**PARCO EOLICO FORENZA – MASCHITO  
POTENZIAMENTO IMPIANTO DI FORENZA**

C0004890 - Integrazioni richieste del MATTM nota 4696 del 02/12/2019 prot. 31397

## RAPPORTO

Integrazioni richieste del MATTM nota 4696 del 02/12/2019 prot. 31397

Figura 4.6-1 -Parco eolico di Foreza e Maschito – Ubicazione aerogeneratori attuali e ubicazione dei punti di misura del rumore ambientale ante operam – Parte NORD

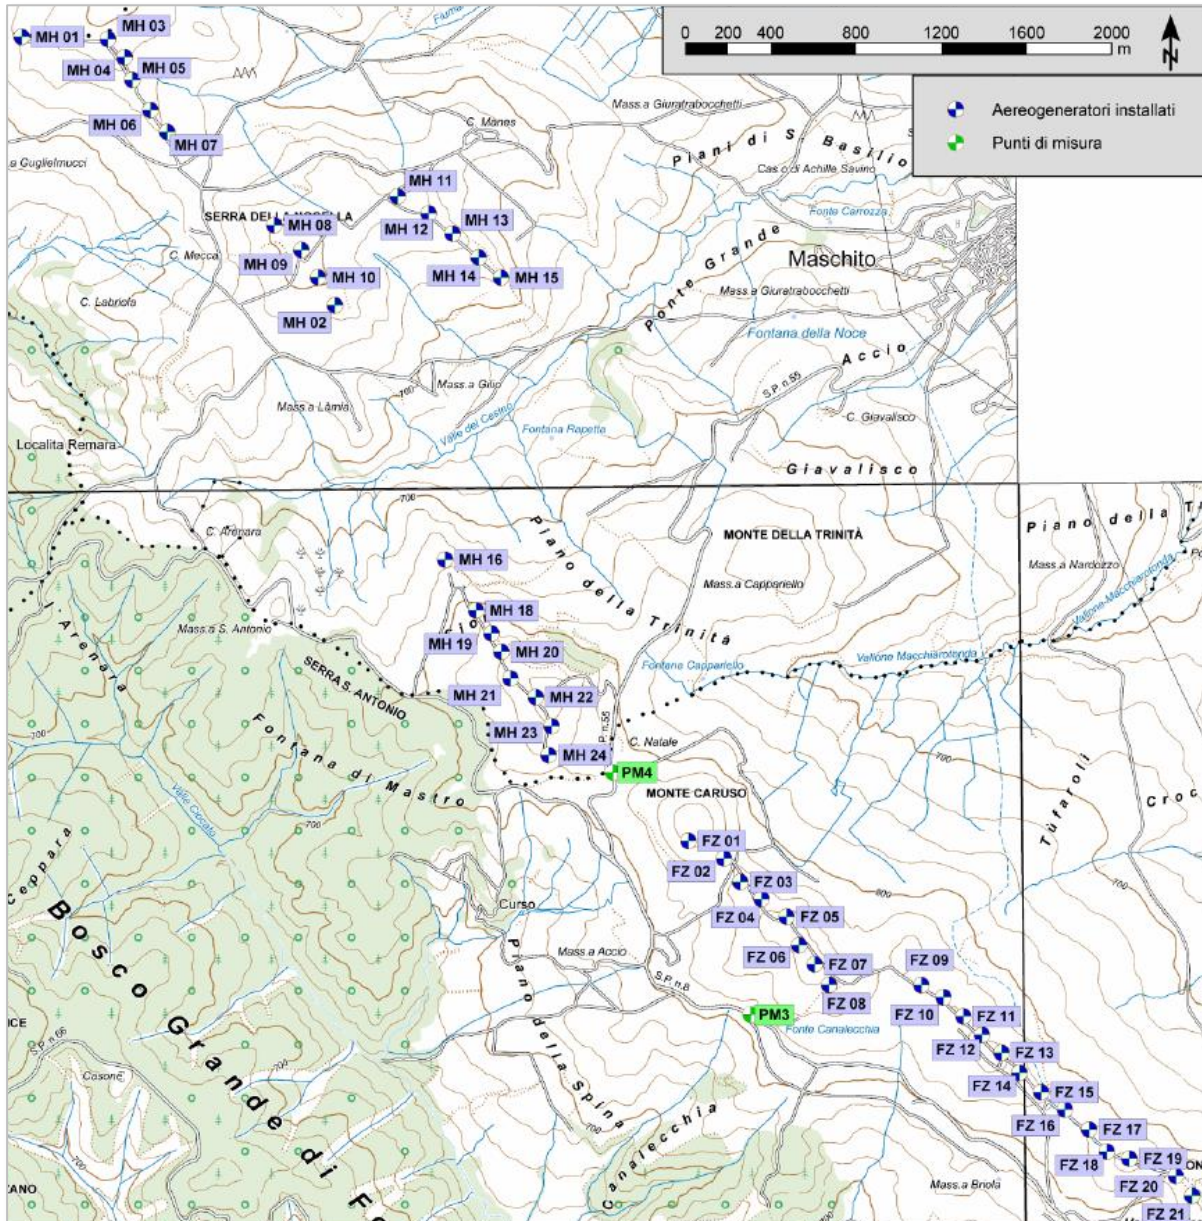
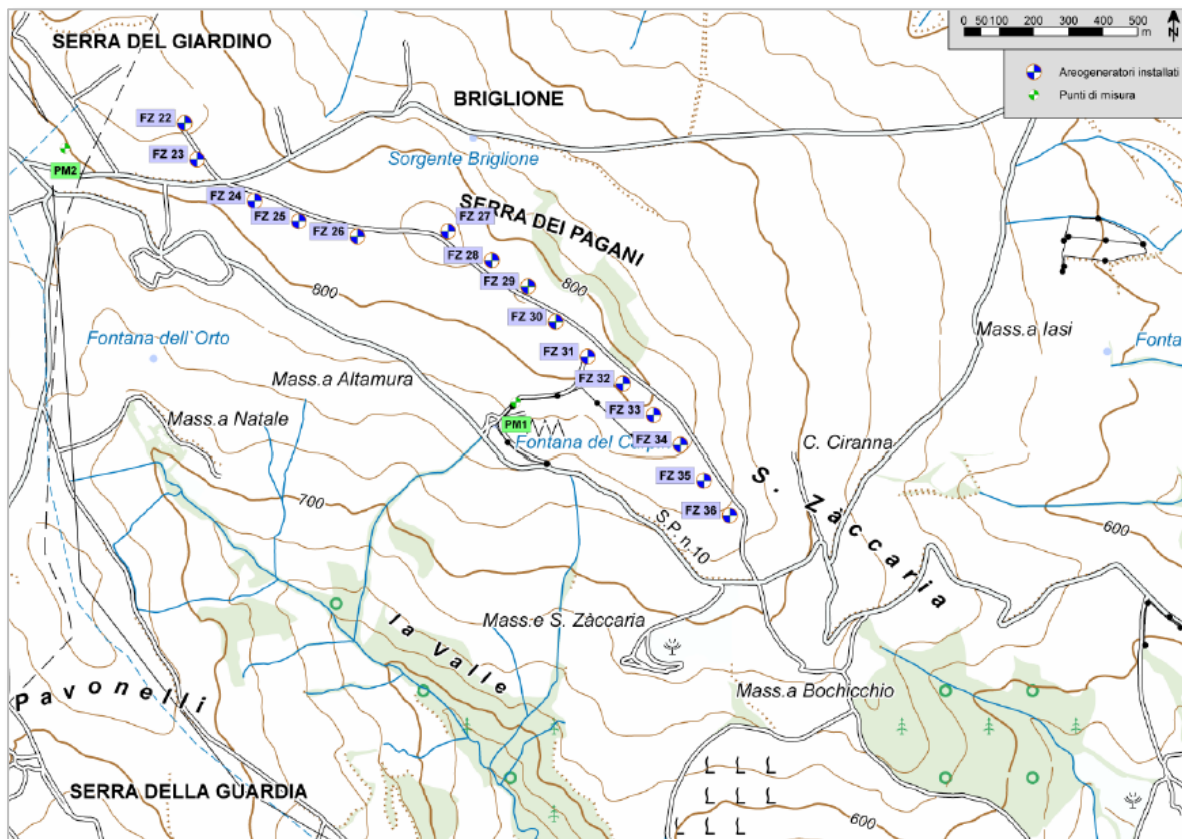
### Rumore e vibrazioni

Per quanto concerne la componente acustica, in fase ante-operam è stata effettuata una campagna sperimentale (descritta nel SIA al §.4.4.5) su n°4 postazioni, per il rilievo del livello di rumore residuo, la cui ubicazione è riportata nella Figura 4.6-1 e nella Figura 4.6-2.

Le curve isofoniche relative alle fasi realizzative A÷G sono rappresentate da Figura 13.2-4 a Figura 13.2-10

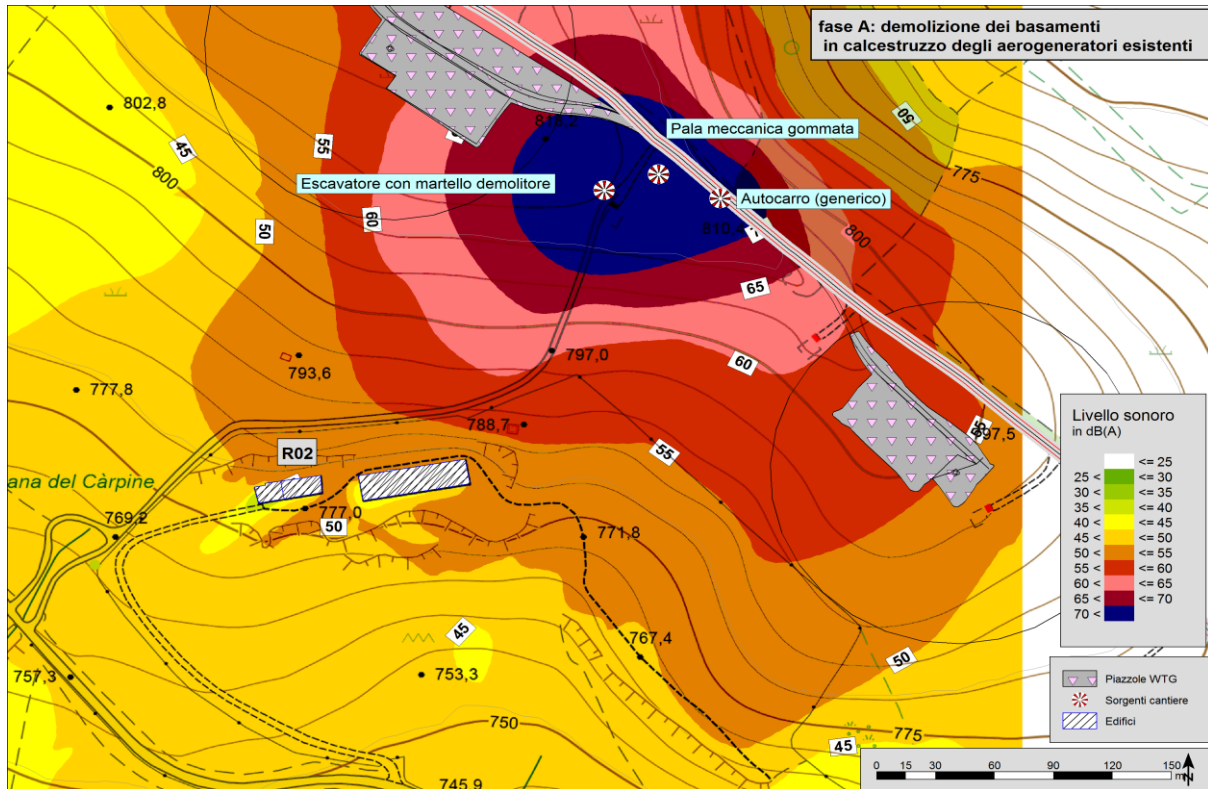
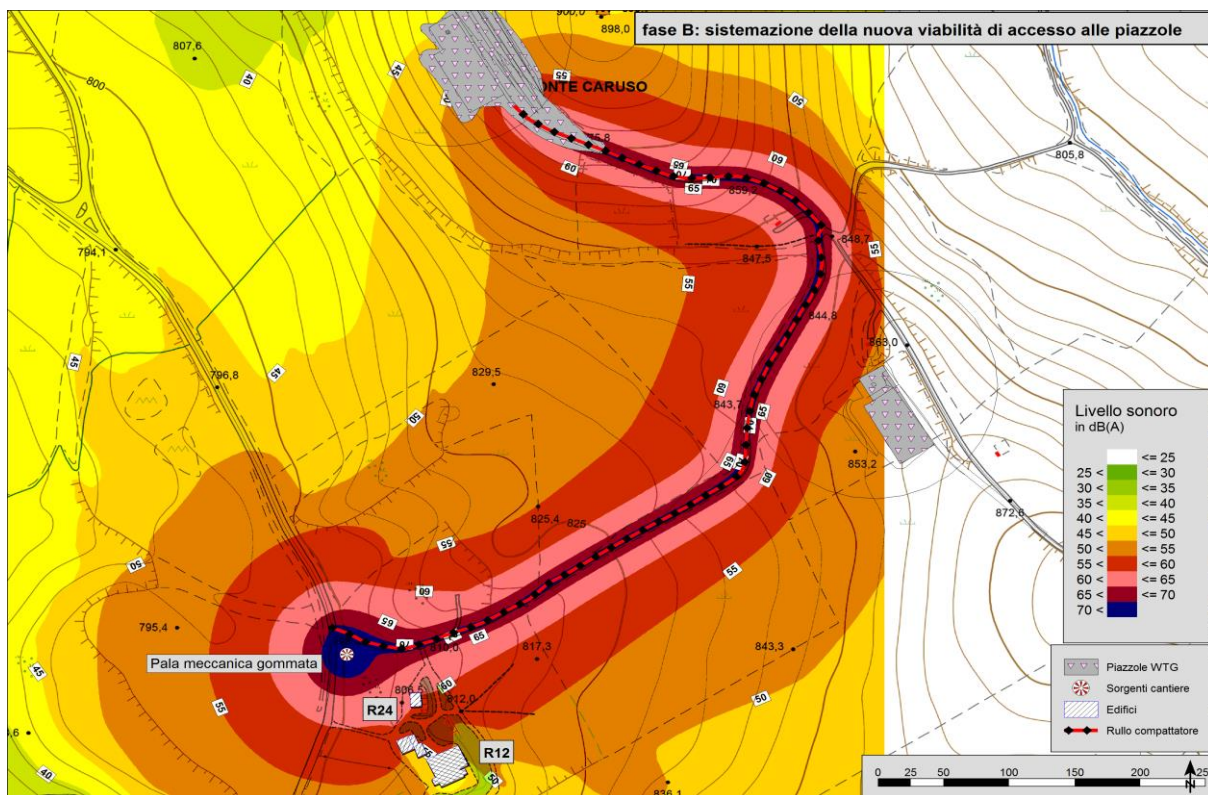
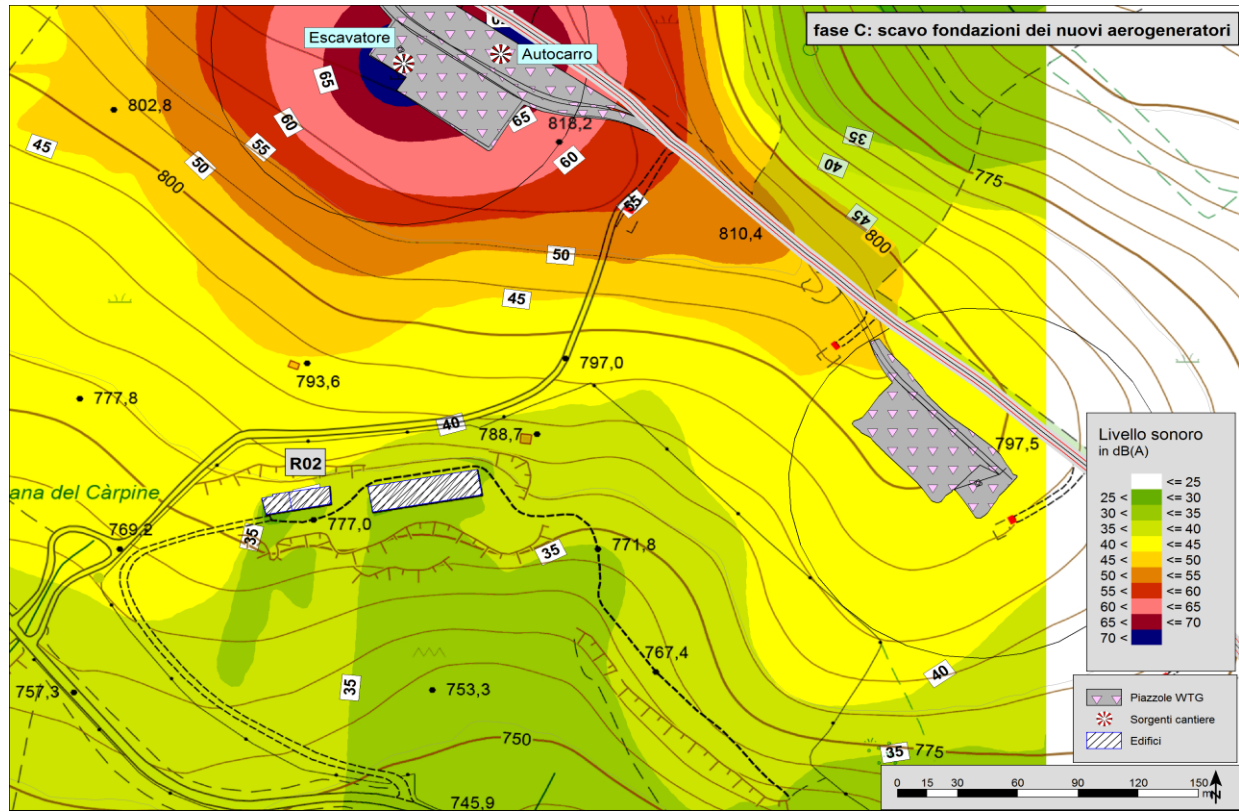
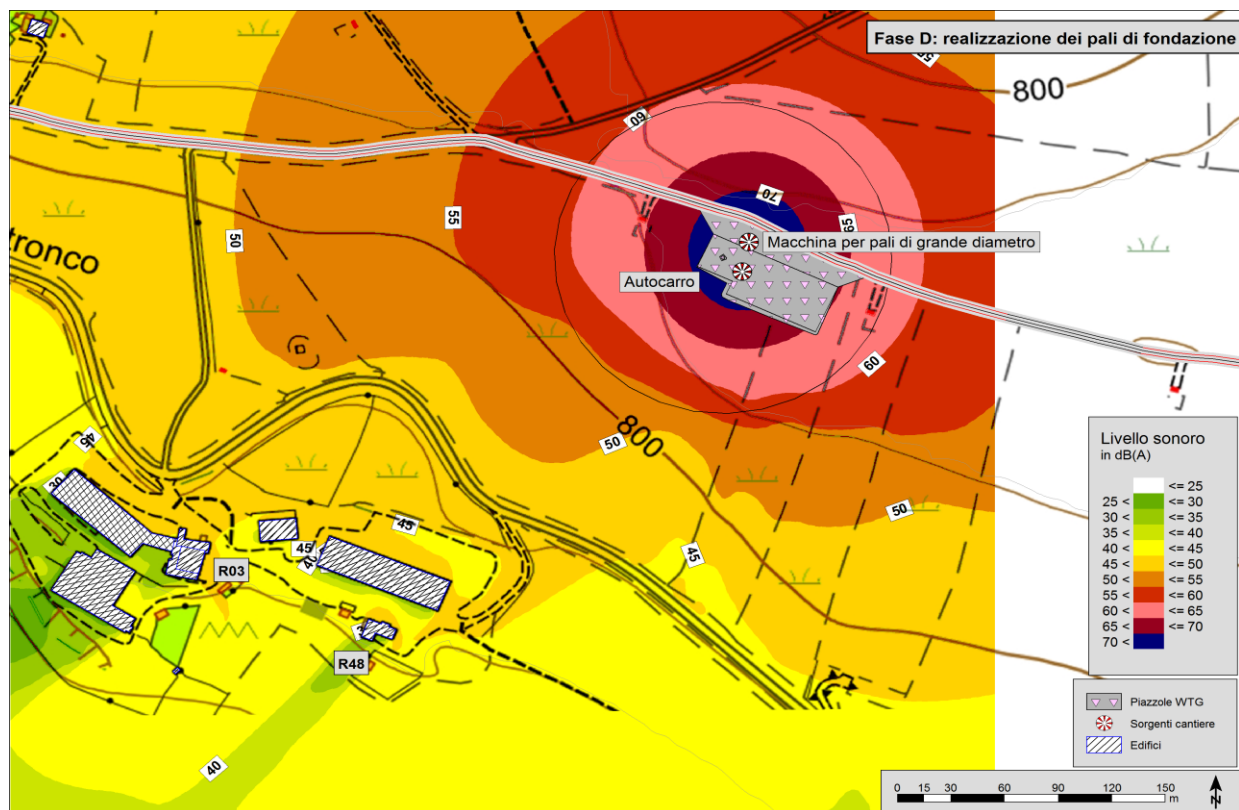
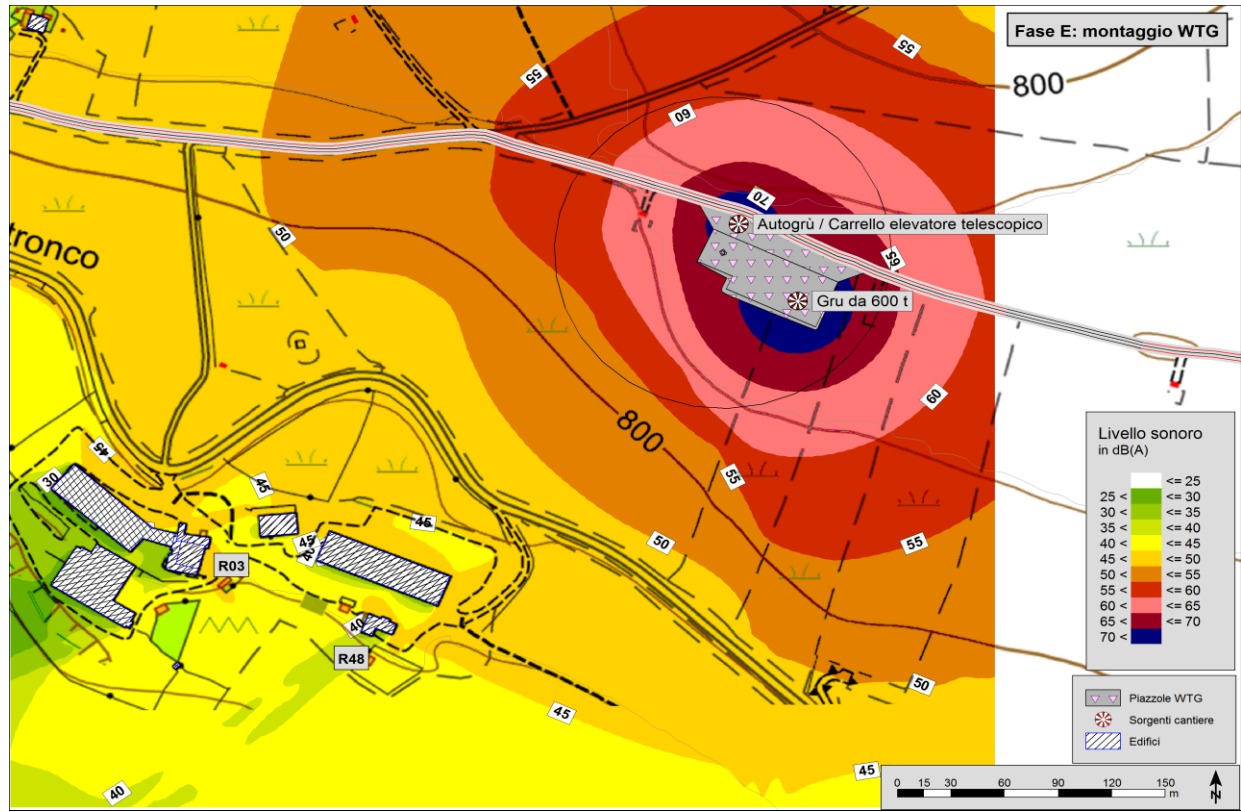
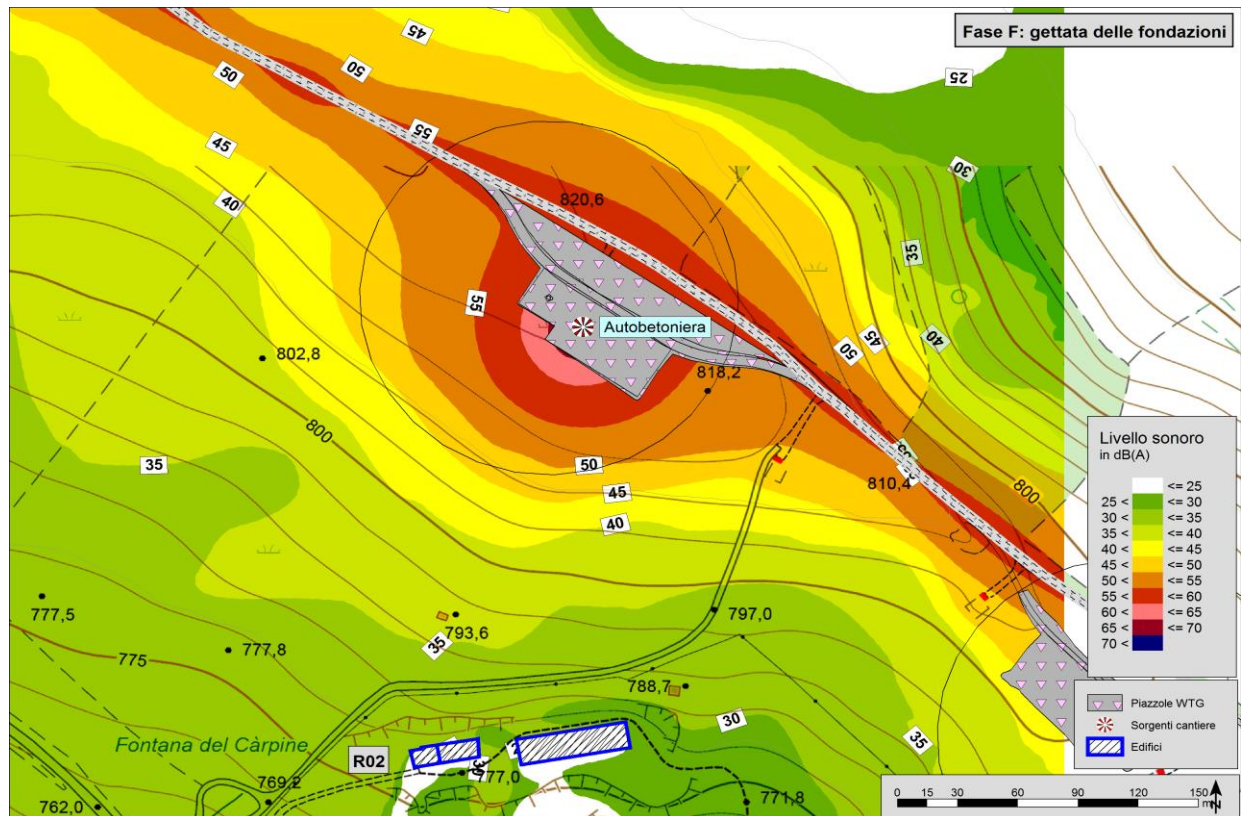
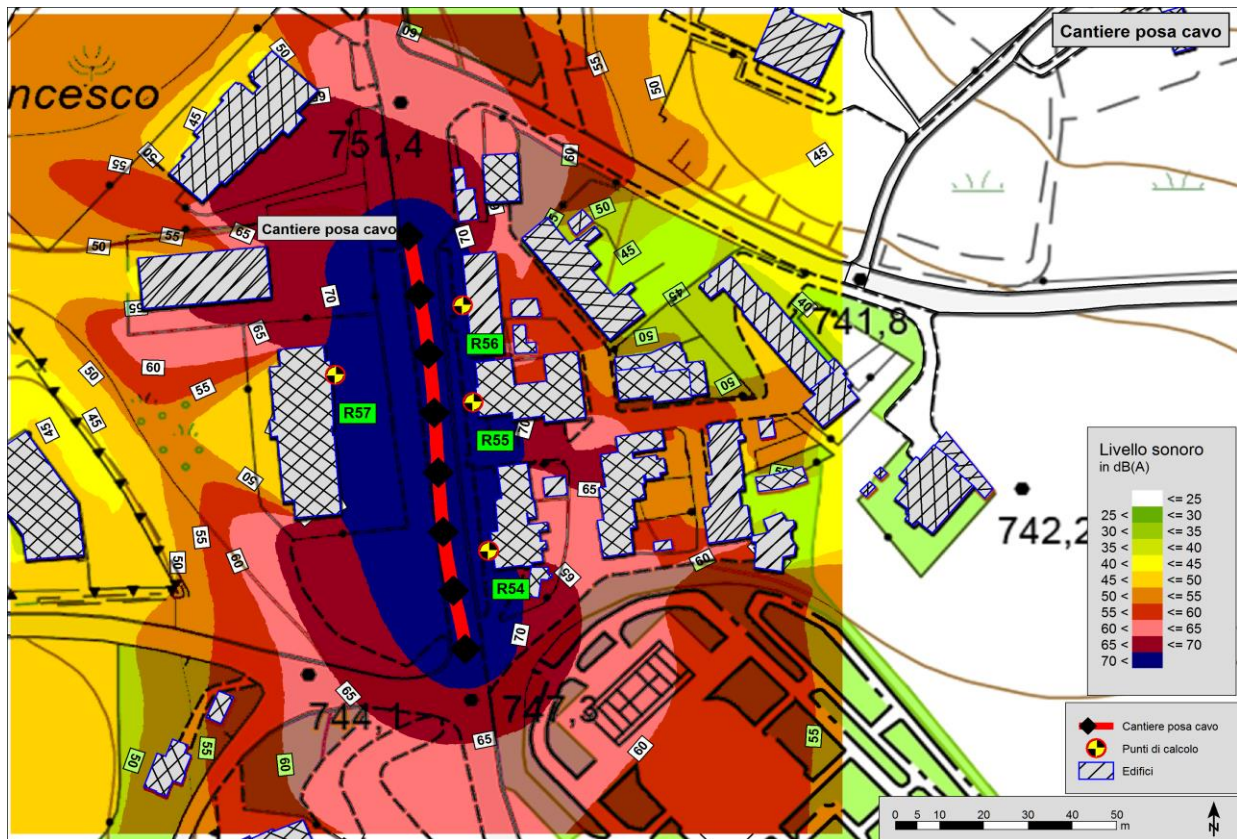
Nel presente paragrafo si verificherà l'eventuale presenza di elementi critici attraverso la stima previsionale di impatto acustico generato dagli scenari di cantiere ipotizzati. Sulla base delle strutture individuate come ricettori sensibili ed a fronte di considerazioni tecniche, esplicitate nei paragrafi seguenti, saranno valutati gli scenari di lavorazione più gravosi e prodotti calcoli puntuali presso singoli punti e su tutto il territorio con la produzione di mappe isofoniche sovrapposte alla planimetria del sito.

Le curve sono rappresentate sulla planimetria del sito, a partire da 25 dB(A), con passo 5 dB(A); esse sono calcolate assumendo il funzionamento continuativo di tutte le sorgenti.
